## 第2回 本郷台駅前複合公共施設（仮称）建設委員会

日時：平成30年2月2日（金）

# 整備計画(修正)について

## エレベーター周辺計画

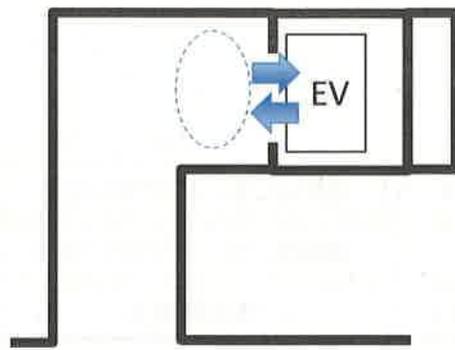
エレベーター前が狭く、  
待ちスペースが少ない。

エレベーターがホールに  
直結しているため、十分な  
待ちスペースがとれる。

## 調理室に関するご意見(例)

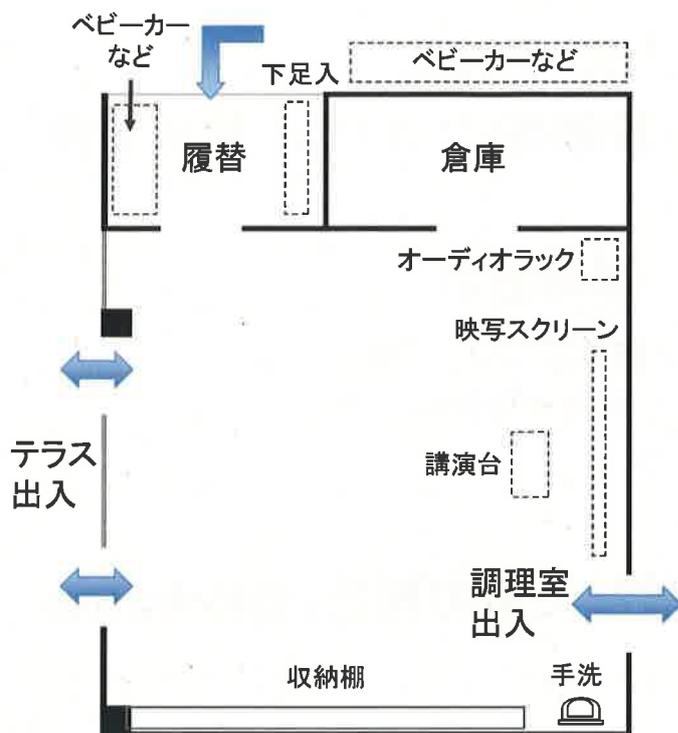
- ・シンクは、深めと浅めが1か所ずつ必要。  
離れて設置されていた方が使いやすい。
- ・手洗い専用の洗面台(センサー式のもの)が必要。
- ・ガスレンジ(オーブン付き)は2か所は欲しい。
- ・ガス炊飯器は、15~20カップ炊けるものが2台  
あるとよい。
